Nota van zienswijzen

WIJZIGINGSPLAN

“Hoogstraat naast nr. 102 te Berlicum”

9 december 2022

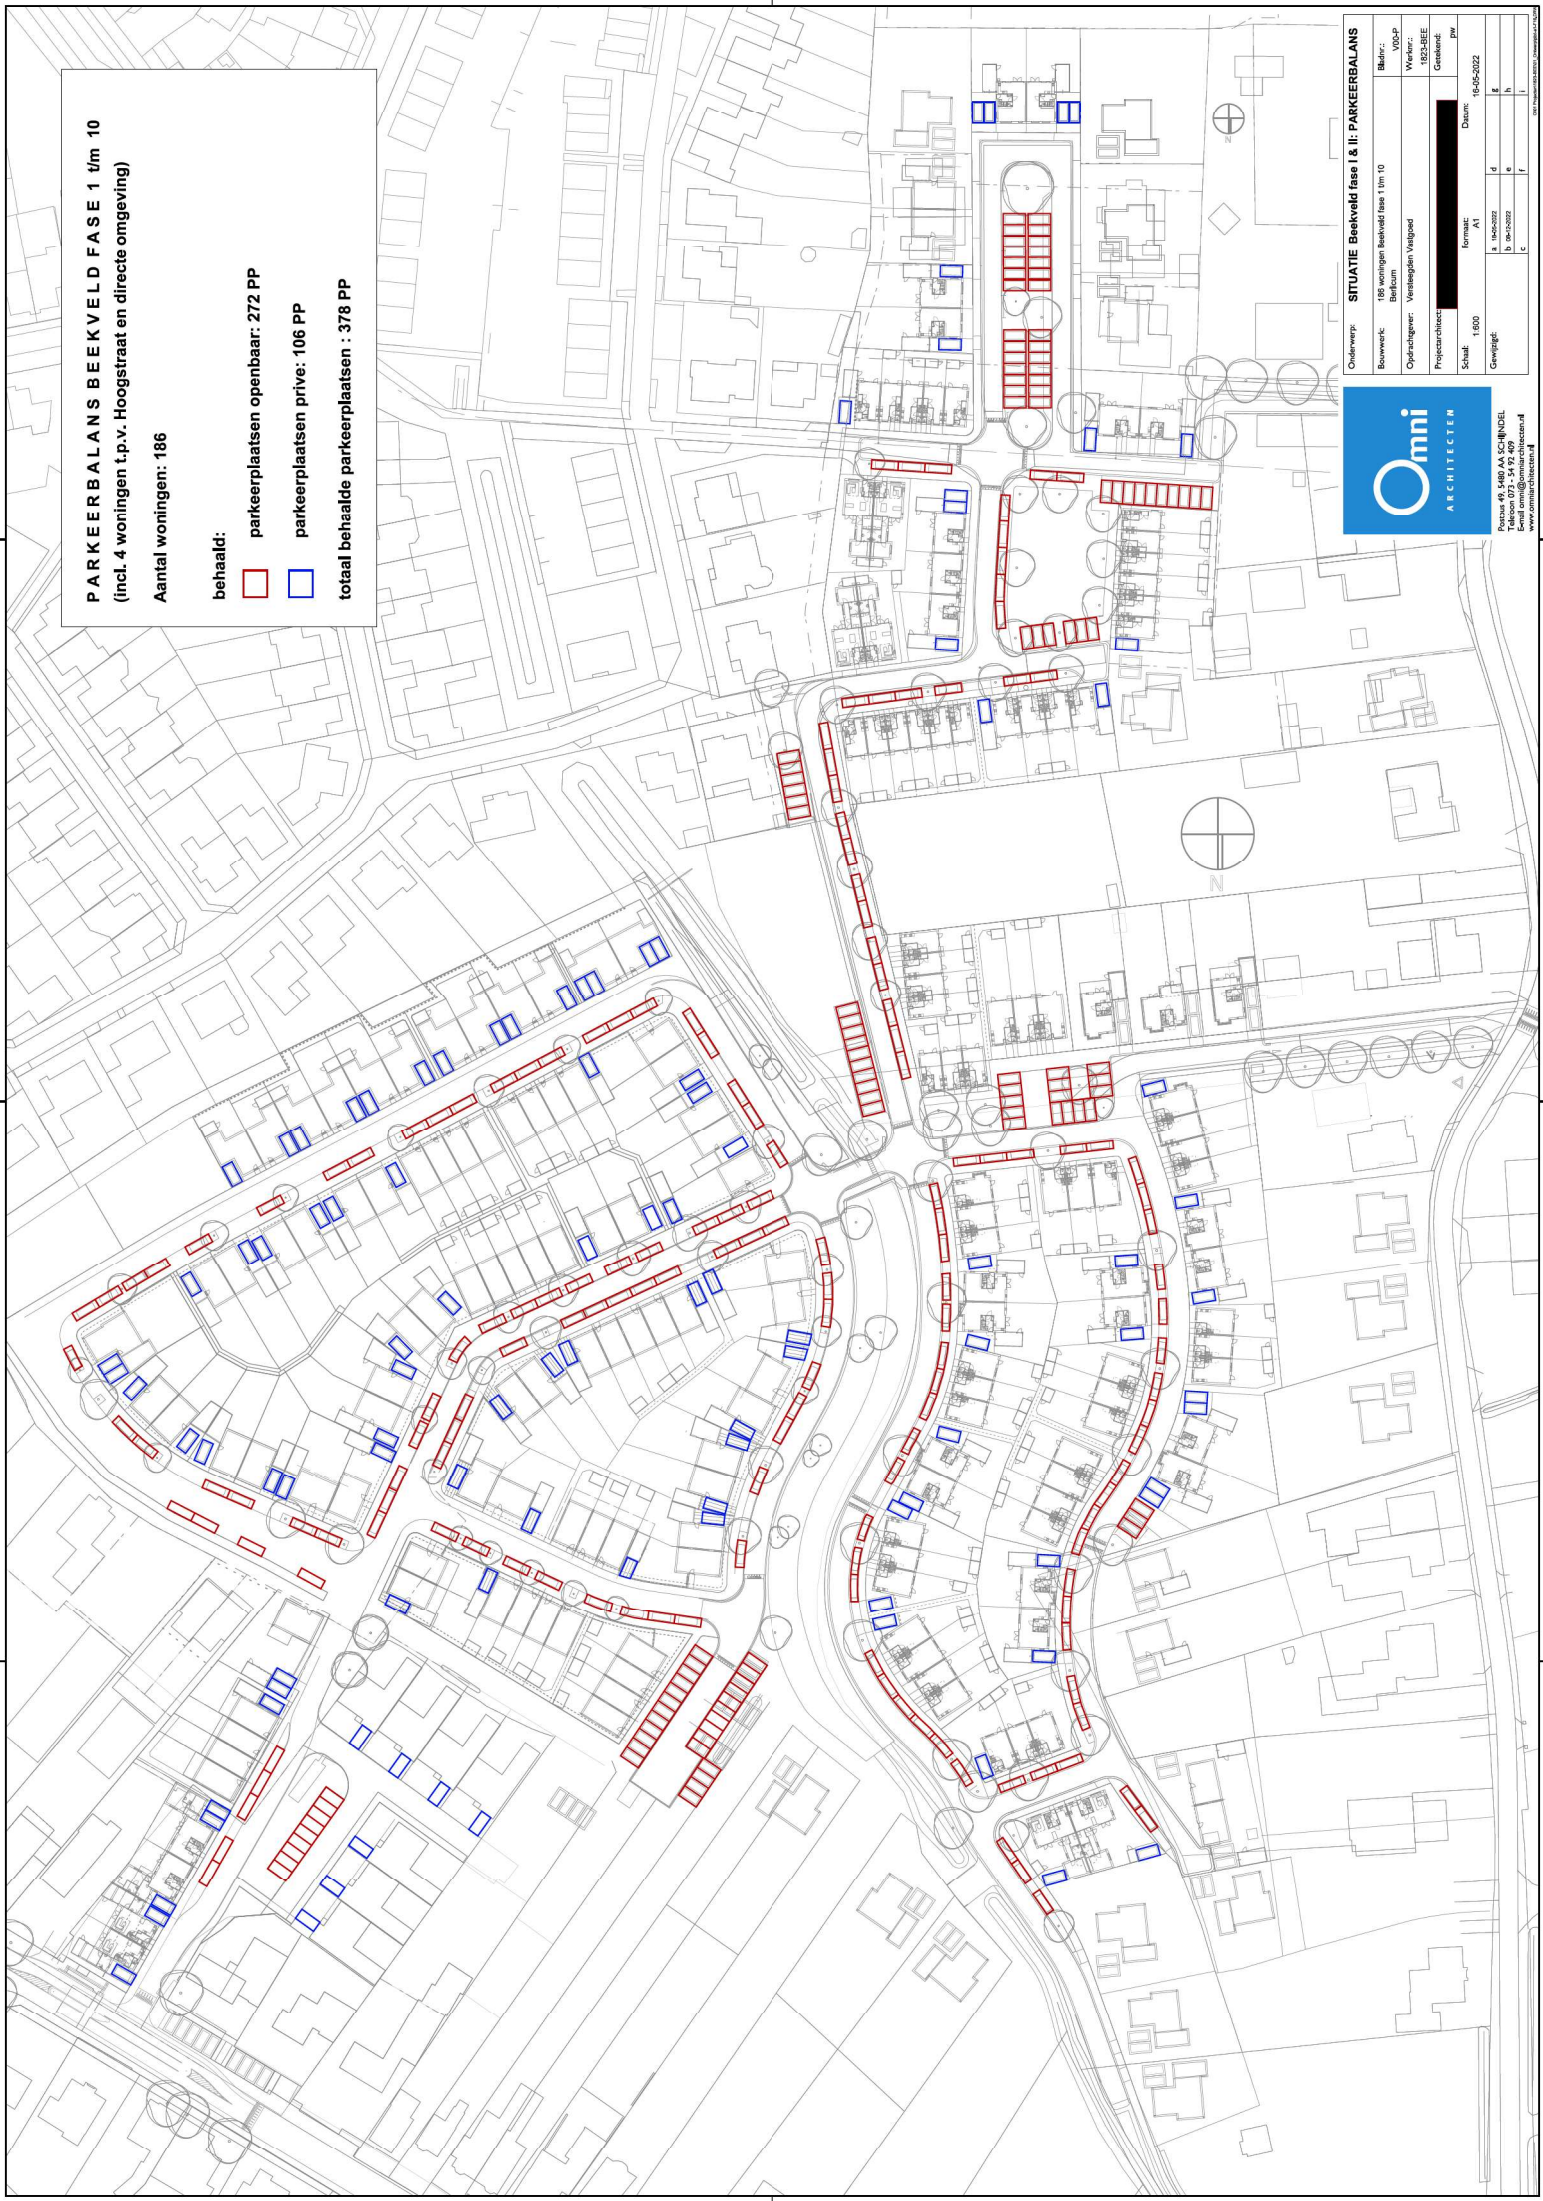
Naar aanleiding van de ingediende zienswijzen is de parkeerbalans van de totale nieuwe woonwijk Beekveld tegen het licht gehouden. Daaruit bleek dat er een tekort was aan gerealiseerde en geplande parkeerplaatsen. Dit heeft geleid tot bijstelling van het ontwerp van de openbare ruimte, met aanleg van extra parkeerplaatsen.

Naar aanleiding van de ingediende zienswijzen is de parkeerbalans van de totale nieuwe woonwijk tegen het licht gehouden. Daaruit bleek dat er een tekort was aan gerealiseerde en geplande parkeerplaatsen. Dit heeft geleid tot bijstelling van het ontwerp van de openbare ruimte, met aanleg van extra parkeerplaatsen. In de woonwijk Beekveld als geheel (incl. onderhavig wijzigingsplan) worden daarmee voldoende parkeerplaatsen gerealiseerd (zie bijlagen parkeerbalans en situatietekening parkeerbalans). Het is daarom niet nodig om meer parkeerplaatsen aan te leggen. Bovendien vinden wij dat ook onwenselijk, omdat parkeerplaatsen niet ten goede komen aan de ruimtelijke kwaliteit. Het uitgangspunt is dat de aangelegde parkeerplaatsen in het openbaar gebied zo goed mogelijk benut worden om onnodige verstening tegen te gaan. Het kan zijn dat hierdoor enige parkeerdruk wordt ervaren, maar normatief wordt voldaan aan het benodigd aantal plaatsen. Wel is het terecht dat wordt opgemerkt dat het onjuist is dat 3 van de 4 woningen zullen beschikken over een dubbele oprit en dat 1 van de 4 woningen een enkele oprit krijgt (par. 2.2 van de plantoelichting). In plaats daarvan zullen 3 van de 4 woningen over een enkele oprit gaan beschikken, terwijl 1 van de 4 woningen een dubbele oprit krijgt. Deze omissie is uitsluitend in par. 2.2 van de toelichting opgenomen. In de paragraaf 'verkeer en parkeren (4.1)' is correct aangegeven hoe de parkeersituatie zal worden. De tekst in par. 2.2 zal worden aangepast.

Voor het wijzigingsplan geldt een parkeernorm van 2,2 parkeerplaats per woning. Dat resulteert in 9 vereiste parkeerplaatsen. Die worden als volgt gerealiseerd:

- 5 parkeerplaatsen op eigen terrein;
- 2 openbare langparkeerplaatsen langs de Fonteinkruid;
- 1 extra haakse openbare parkeerplaats op het pleintje van Mariëndaal;
- 1 openbare parkeerplaats als onderdeel van de totale parkeerbalans van de woonwijk.

De 9 parkeerplaatsen aan de Hoogstraat komen te vervallen en tellen niet mee in de balans.
